Ministerie van Verkeer en Waterstaat
Directoraat-Generaal Rijkswaterstaat
Projectbureau Zeeweringen

Betreft (actie en nr.)
Startnotitie Hoedekenskerkepolder

Vraagsteller	Datum
M. Haaksema / M. Elzinga	Oktober 2002
Beantwoord door	Datum
S. Jacobse	Januari 2003
Doorkiesnummer	Bijlage(n)
070-3114213	-
Status	Kenmerk
CONCEPT	k-03-01-01

Figuur 1 : radarplot van $H_s \cdot T_{pm}$ en $H_s \cdot T_{pm}^2$ voor alle windrichtingen.

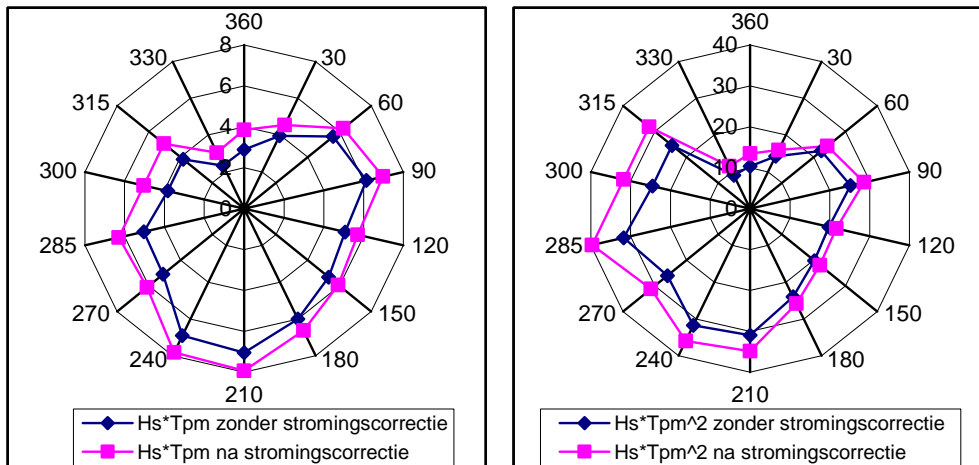
Hoewel het mogelijk is dat lange golven via refractie bijdraaien en zich gaan voortplanten loodrecht t.o.v. de windrichting lijkt en de getallen die in tabel 2 weergegeven zijn niet correct. Voor de randvoorwaardenvakken die direct aan het Middelgat liggen wijkt de golfhoogte en golfperiode bij NAP +6 meter sterk af van de waarden bij NAP+4 meter. Indien deze getallen in een ontwerp gebruikt worden levert dit problemen op bij de inter- en extrapolatie naar afwijkende waterstanden. Deze sterk afwijkende waarden worden deels veroorzaakt door de stromingscorrectie die toegepast is in de golfbelastingentabellen. Indien de stromingscorrectie en de golfperiodecorrectie op randvoorwaardenvak 41 niet toegepast wordt blijkt windrichting 210° zowel maatgevend te zijn voor $H_s \cdot T_{pm}$ als voor $H_s \cdot T_{pm}^2$ [zie figuur 1]. Aangezien de ebstroming maatgevend is, en deze tegengesteld is aan de golfrichting in het middelgat (bij 210°) worden de golven korter en hoger. De golfperiode neemt 22 centimeter toe, en de golfperiode neemt 1,06 seconden af. Deze stromingscorrectie wordt over alle richtingen toegepast. Dit resulteert in een verschuiving van de maatgevende windrichting van 210° naar 285°. Bij de windrichting van 285° is zonder stroming de golfhoogte laag en de golfperiode hoog. Doordat de golfhoogte over alle windrichtingen verhoogd wordt met 22 centimeter en de golfperiode 1 seconde verlaagd wordt, is de procentuele toename van de golfhoogte aanzienlijk. De procentuele afname van de (toch al hoge) golfperiode is veel minder. Bij aflandige wind is de golfrichting niet tegengesteld aan de stromingsrichting, waardoor deze correctiefactor minder correct is. Omdat de stromingscorrectie bij tabel 2 bij de dijkvakken 41, 42a en

42b te zwaar meetelt bij afluiddige windrichtingen adviseert RIKZ in deze gevallen gebruik te maken van tabel 1, en niet van tabel 2. Voor randvoorwaardenvak 43a dient wel onderzocht te worden of de getallen uit tabel 2 een maatgevender zijn dan die uit tabel 1.

➔ **Gebruik voor rvwvak 41, 42a en 42b alleen de getallen uit tabel 1. Voor rvwvak 43a dient wel het ontwerp doorgerekend te worden met tabel 1 en tabel 2. Indien tabel 2 een ongunstiger ontwerp oplevert dient tabel 2 aangehouden te worden.**

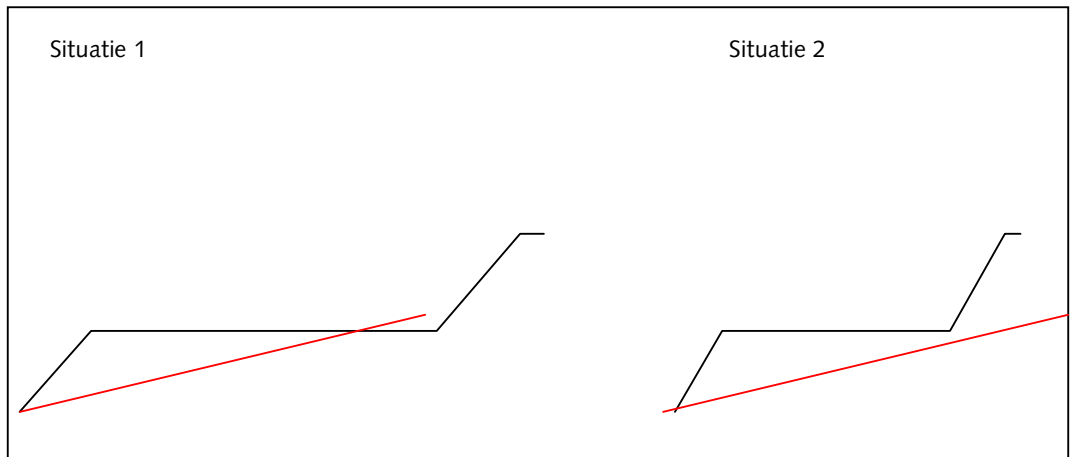
Daarnaast speelt voor met name voor randvoorwaardenvakken 41 en 42a ook een numeriek instabiel gedrag, wat eerder geconstateerd is bij de baarlandpolder. In deze gevallen neemt de golfperiode toe in de richting van de dijk, terwijl de golfrichting afluiddig is. Dit is fysisch nagenoeg onmogelijk. Doordat de golfhoogte laag is en de golfperiode in tabel 2 dubbel meetelt, wordt deze situatie in tabel 2 als maatgevend beschouwd. Dit is niet wenselijk. Zie memo K-02-07-29 voor meer informatie.
